Ausbauquerschnitt A-A Station 0+045,000 Bahnhofstraße

Geprüft
Fachdienst Gebäudewirtschaft
Tiefbau und Grünflächen
Abt. Tiefbau
Neum. d. 29.11.2013

grün - Eintragungen sind zu beachten.

Holsten Galerie Neumünster

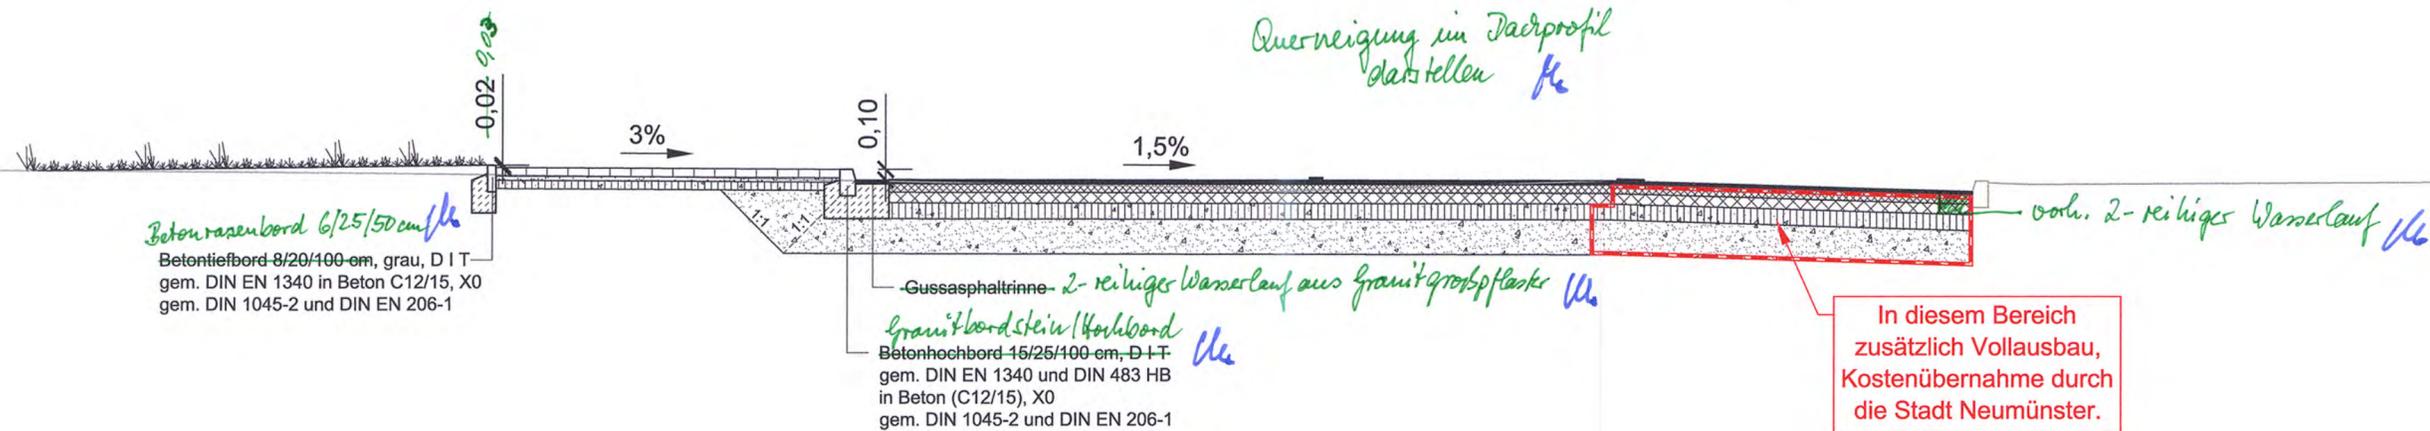
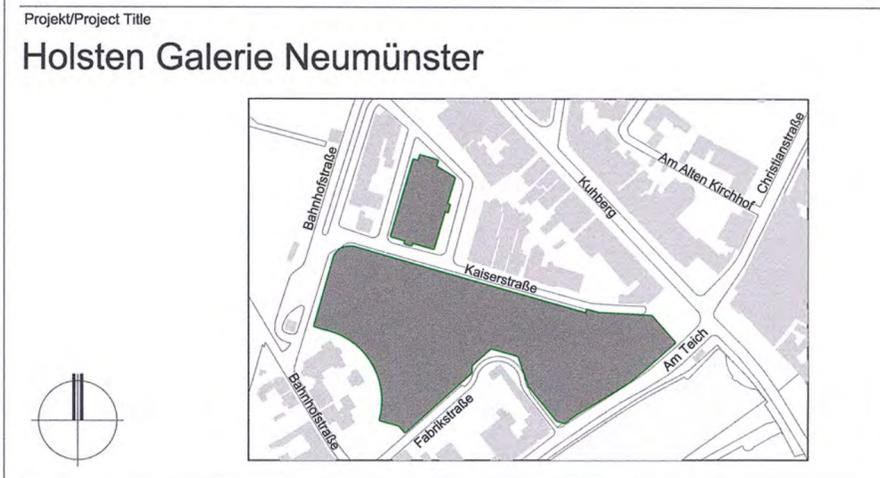
**In diesem Bereich
zusätzlich Vollausbau,
Kostenübernahme durch
die Stadt Neumünster.**

Querneigung im Querschnitt darstellen

Gussasphaltrinne 2-reihiges Wasserlauf aus Granitgroßpflaster

Ausbauquerschnitt C-C

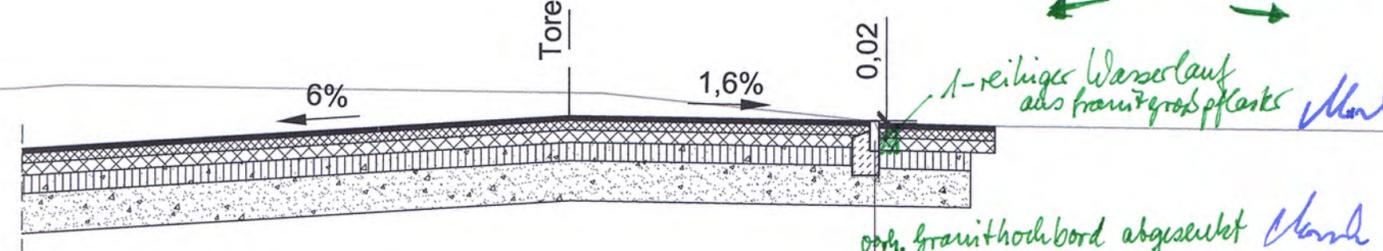
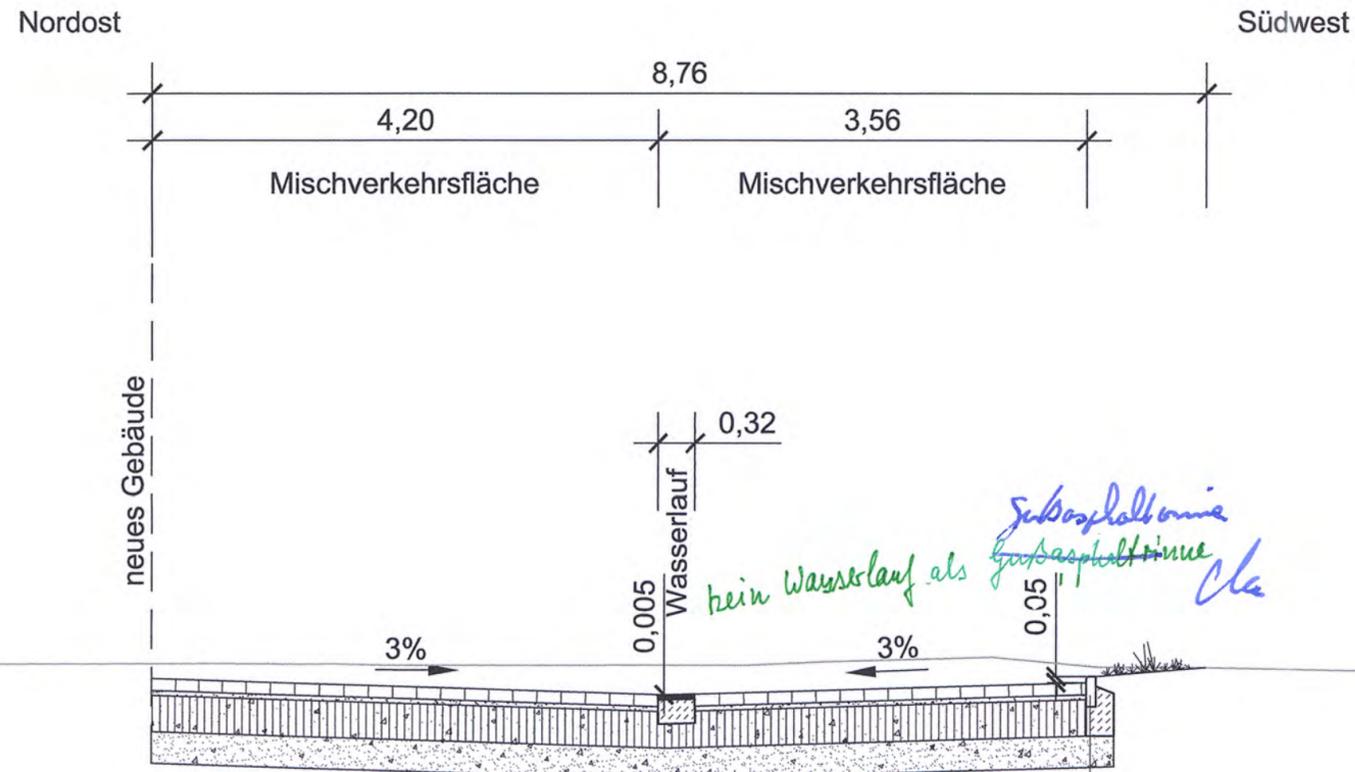
*Quersprofil im Dachprofil
 wie vorh. Fahrbelag
 darstellen*

*1-reihiger Wasserlauf
 als feinstgrobes Pflaster*

Ausbauquerschnitt D-D Station 0+185,000 Fabrikstraße / Feuerwehrumfahrt

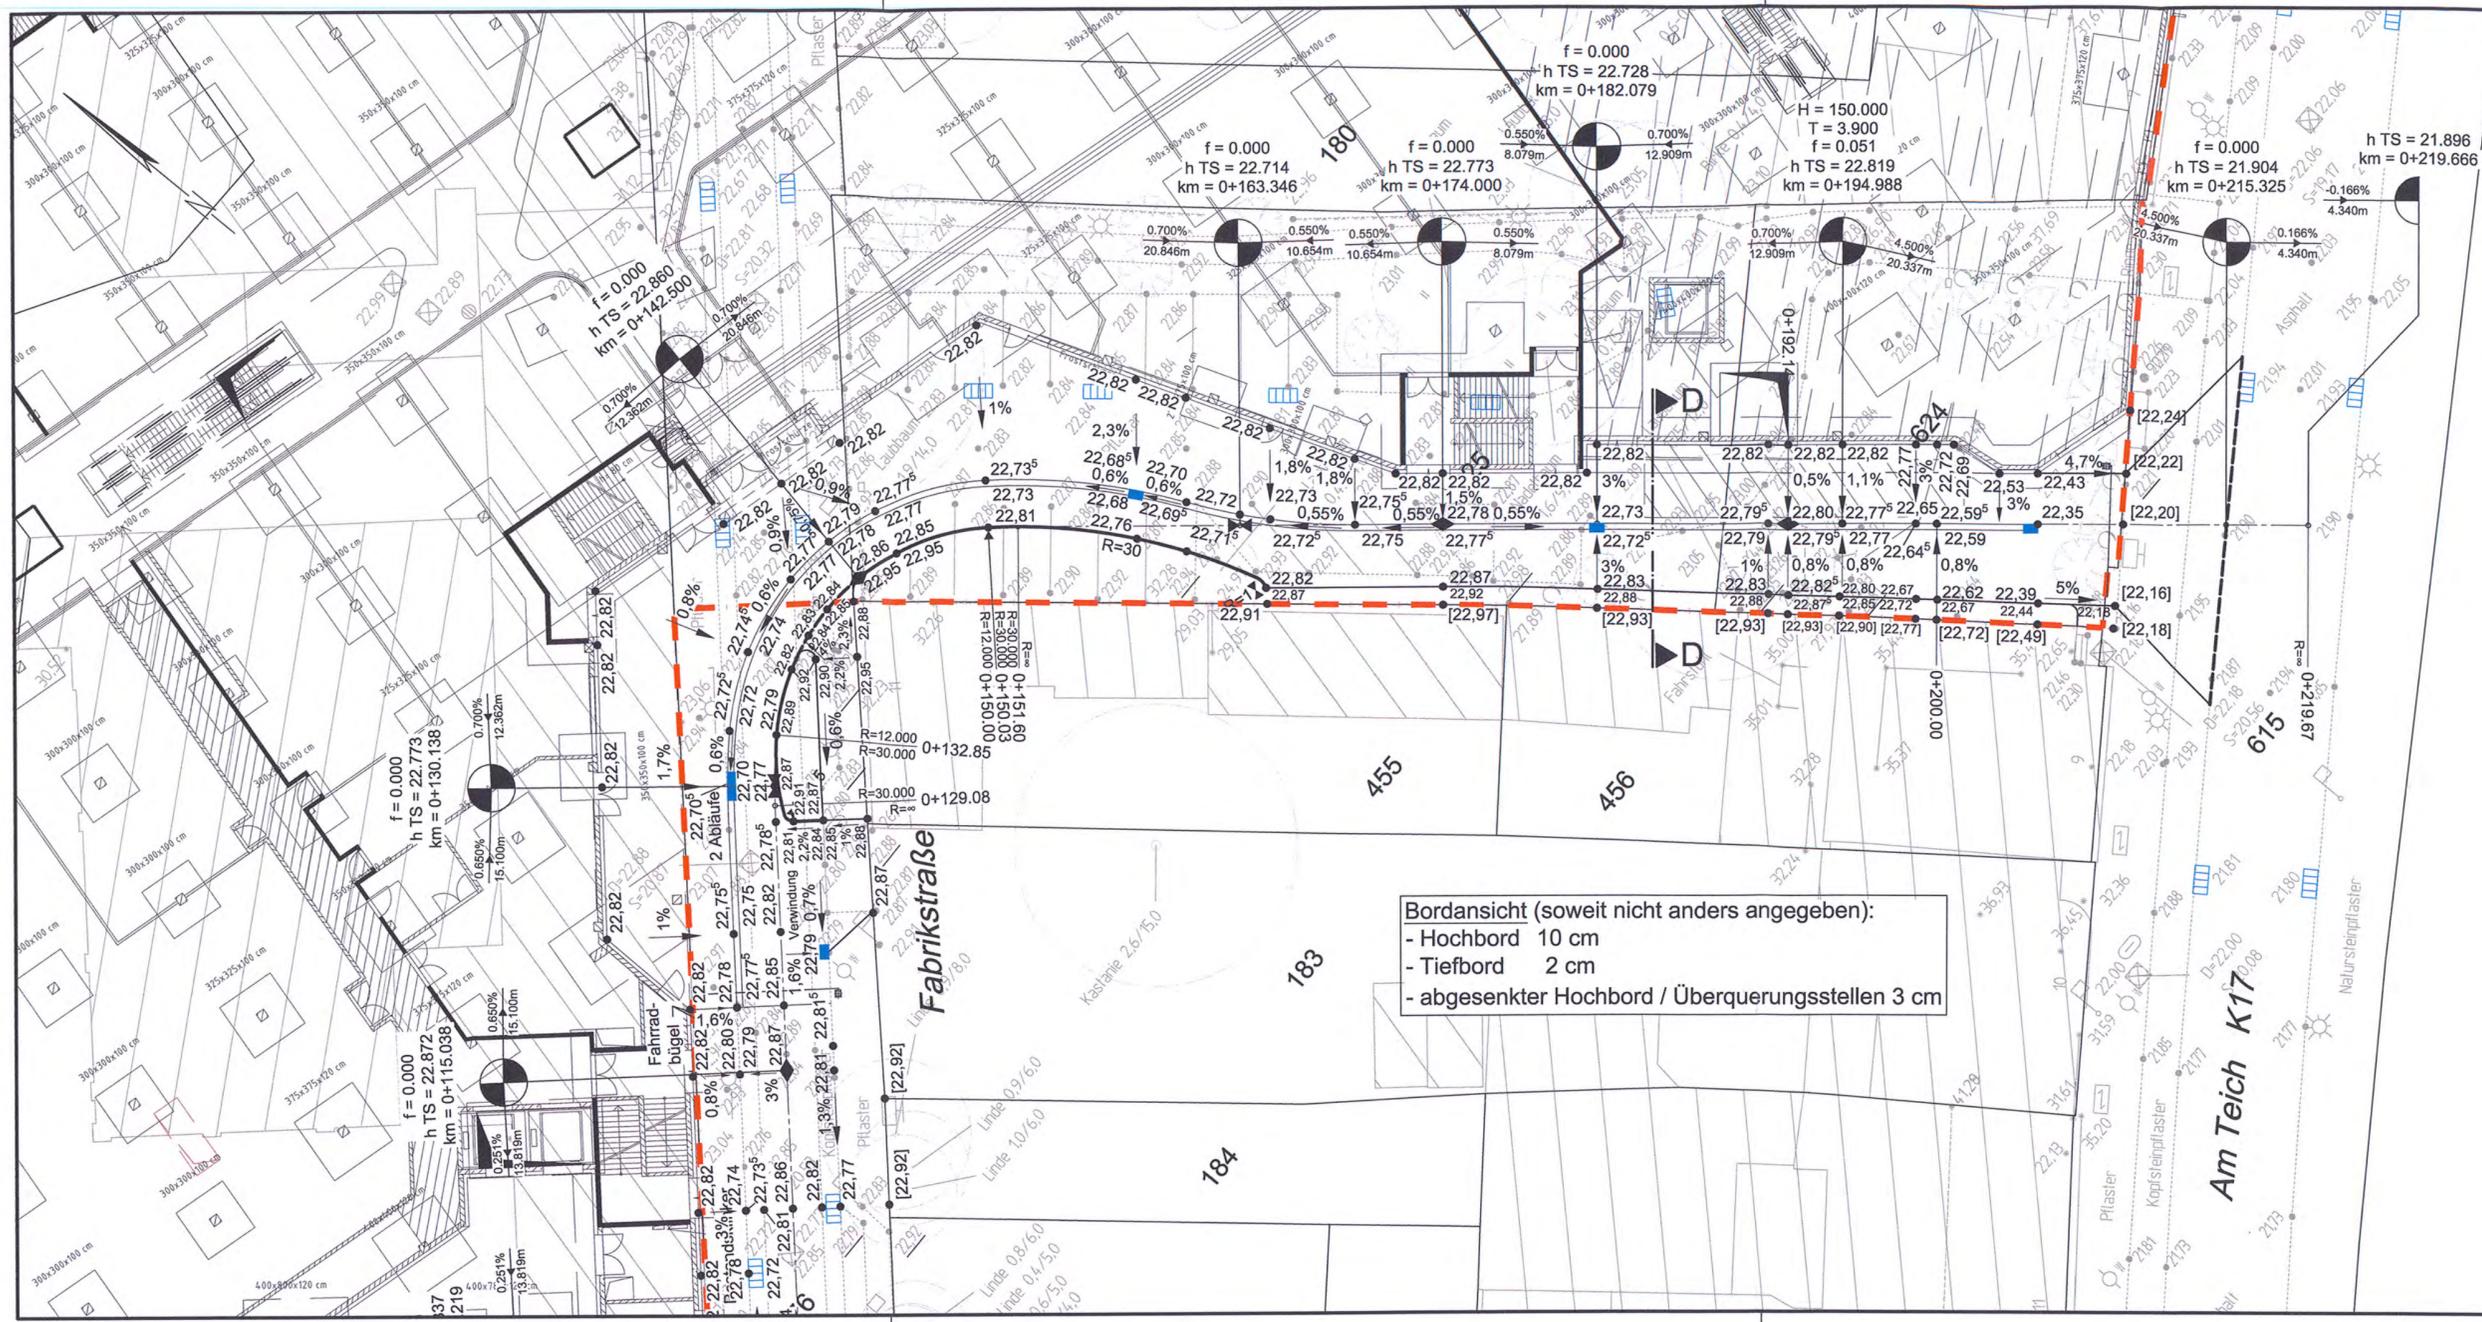
10/25/100
Betontiefbord *8/20/100* cm, grau, D I T
gem. DIN EN 1340 in Beton C12/15, X0
gem. DIN 1045-2 und DIN EN 206-1

kein Wasserlauf als Substrattonne
Substrattonne
Gasasphalttonne
cla
